Nota Técnica nº 23/2019/CTBio/DIBIO/ICMBio

Vitória-ES, 07 agosto de 2019

Assunto:Avaliação do documento: Programa de monitoramento da ictiofauna do rio Doce nos estados de Minas Gerais e Espírito Santo - Atendimento à Cláusula 164 do Termo de Transação e de Ajustamento de Conduta alínea “a”, Ofício SEI nº 132/2016-DIBIO/ICMBio – Relatório final (Relatório técnico – RT ECV 260/18, Maio/2019)

Gráfico exibido na Figura 4.1.2-7 (“Parâmetros físico-químicos medidos na região do rio Doce – 2010 e 2015, fonte: CPRM/ANA, 2015”), página 82 do Relatório em análise:

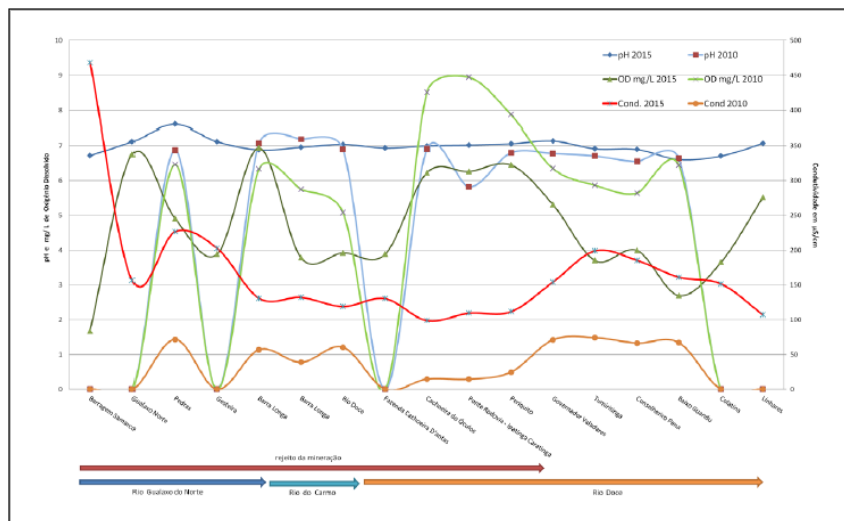
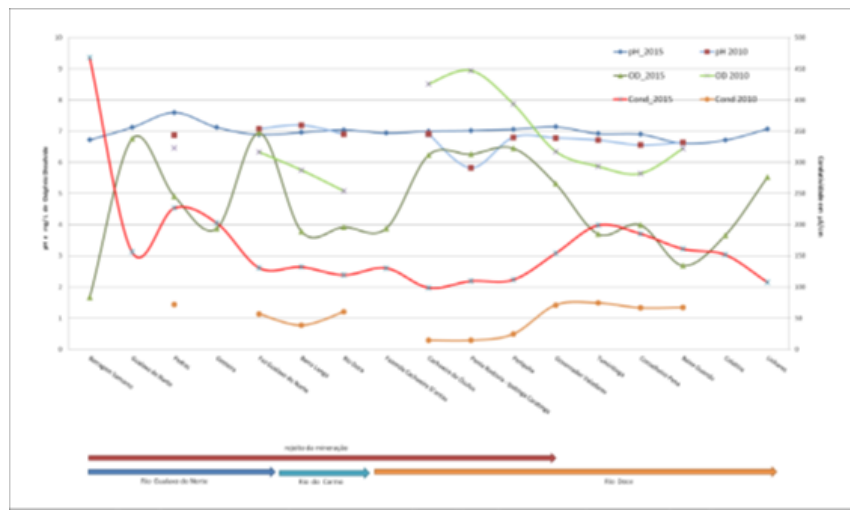
**4.1.10. Solicitação: “Corrigir os dados apresentados no gráfico da página 78”, referente aos parâmetros físico-químicos medidos na região do rio Doce – 2010 e 2015 (fonte: CPRM/ANA 2015) (Item 4.3.10. NT nº 32/2018).**

Em atendimento a essa solicitação, foi inserido no relatório nota explicativa sobre os valores apresentados no gráfico. Entretanto, o mesmo gráfico é apresentado na página 82 da nova versão do relatório. A inserção de nota explicativa não resolve o problema, pois o gráfico permanece errado (ver comparação das figuras abaixo). O gráfico correto é apresentado na página 11 da publicação do CPRM/ANA (2015), disponível em: [http://www.cprm.gov.br/publique/media/hidrologia/eventos\\_criticos/riodoce\\_relatorio2.pdf](http://www.cprm.gov.br/publique/media/hidrologia/eventos_criticos/riodoce_relatorio2.pdf)

Provavelmente esse equívoco foi induzido pela existência de mais de uma versão do relatório da CPRM/ANA 2015, disponibilizadas em fontes diversas, sendo que o gráfico apresentado pela Fundação Renova aparentemente foi extraído do portal do Sistema Nacional de Informações sobre Recursos Hídricos, disponível em: [http://portal1.snirh.gov.br/arquivos/Doce/CPRM/relatorios/RT\\_02\\_2015\\_MONIT\\_ESP\\_BACIA\\_RIO\\_DOCE\\_v4\\_5.pdf](http://portal1.snirh.gov.br/arquivos/Doce/CPRM/relatorios/RT_02_2015_MONIT_ESP_BACIA_RIO_DOCE_v4_5.pdf).

Acreditamos, porém, que o gráfico apresentado no relatório e presente no site do CPRM seja a versão correta, uma vez que indica ausência de medições em alguns pontos, ao invés de níveis nulos de oxigênio dissolvido.
